campagne d'amélioration de la sécurité de Toyota Canada Inc.

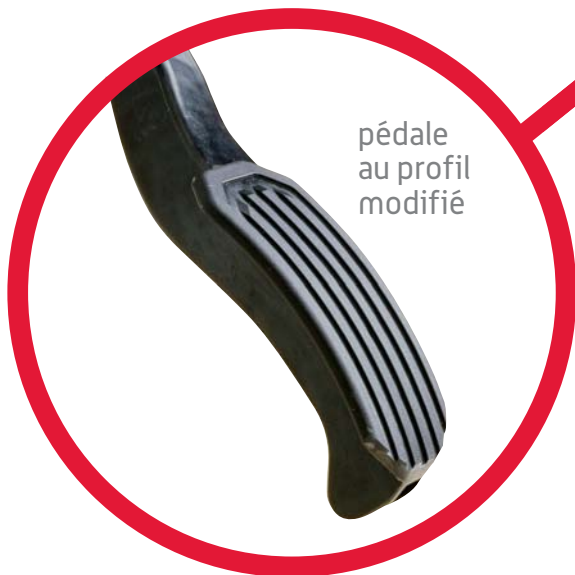
Toyota reconfigurera [modifiera la forme] de la pédale d'accélérateur [tel que montré]. On procédera au retrait de 20 millimètres de matériel sur le bas de la pédale d'accélérateur, ce qui augmentera la distance entre le tapis protecteur et la pédale d'accélérateur, ce qui réduira le risque potentiel de coincement ou d'interférence de la pédale d'accélérateur causé par un tapis protecteur côté conducteur mal fixé ou incompatible.
